Добавление 3: Глобальные технические правила № 3

Глобальные технические правила, касающиеся тормозных систем мотоциклов

Поправка 2

Введена в Глобальный регистр 12 марта 2015 года

Конфигурация КТС В

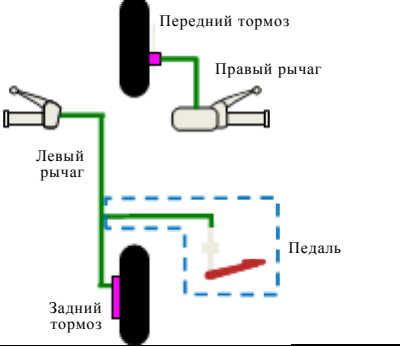
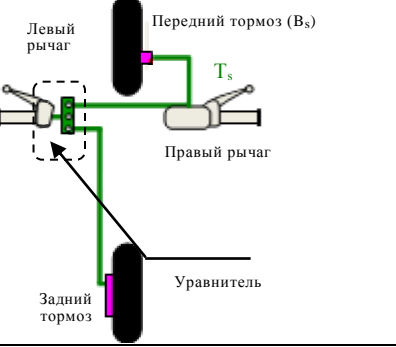
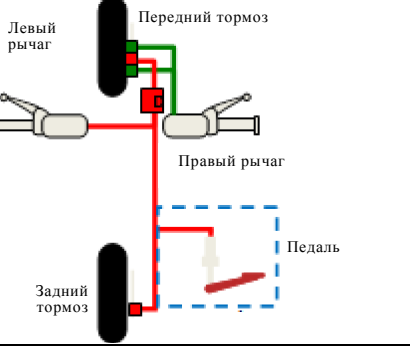
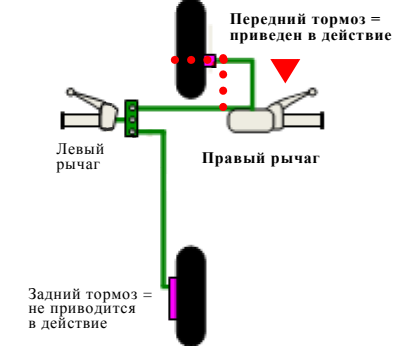
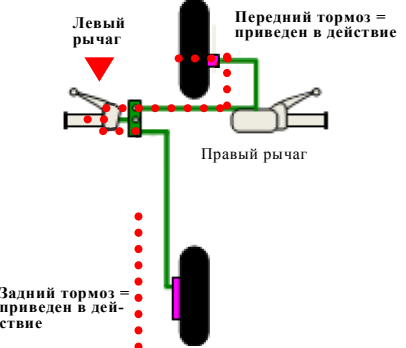
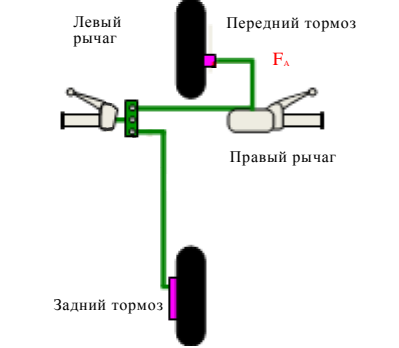
21. Конфигурация В представляет собой образец КТС, в которой привод (T_s) и тормоз (B_s) являются общими элементами.

22. Если отказ, например, системы передних тормозов (F_A) может повлиять на функционирование КТС, то система заднего тормоза (приводимая в действие левым рычагом) будет продолжать функционировать.

23. Для обеспечения того, чтобы в случае сбоя в одной системе другая система по-прежнему не уступала обычной системе по своим рабочим характеристикам, предлагается разрешить использование двух отдельных систем торможения, имеющих общий тормоз и/или привод, при условии что в случае выхода из строя такого(их) общего(их) элемента(ов) рабочие характеристики другой системы бу-

дуг соответствовать требованиям, предъявляемым к рабочим характеристикам отдельной тормозной системы. В этой связи предлагается испытание на отказ для тормозных систем КТС конфигурации В. По мнению Италии, обязательное проведение такого испытания должно обеспечить признание целесообразности таких КТС, поскольку оно позволит подтвердить их надежность и гарантированные минимальные показатели эффективности торможения.

"3.1.9 В случае установки двух отдельных систем рабочего тормоза эти системы могут иметь общий тормоз, общий привод либо оба эти механизма, если выполняются требования пункта 4.12".

"4.12 Испытание на отказ КТС

- a) Настоящему испытанию подвергаются только транспортные средства, оснащенные КТС, в которой отдельные системы рабочего тормоза имеют общий гидравлический или общий механический привод.
- b) Данное испытание проводится для подтверждения эффективности систем рабочего тормоза в случае отказа привода. Это можно продемонстрировать посредством отказа общего гидравлического шланга или механического кабеля.

- a) В тормозную систему вносятся изменения для получения отказа, вызывающего полную потерю торможения в общей секции системы.
- b) Испытание на торможение на сухой поверхности, указанное в разделе 4.3, проводится в груженом состоянии. Другие необходимые условия изложены в пунктах 4.3.1 c) и 4.3.2 a), b), d), e) и f). Вместо выполнения положений раздела 4.3.2 c) приводится в действие только орган управления тормозом, не затронутый таким отказом".
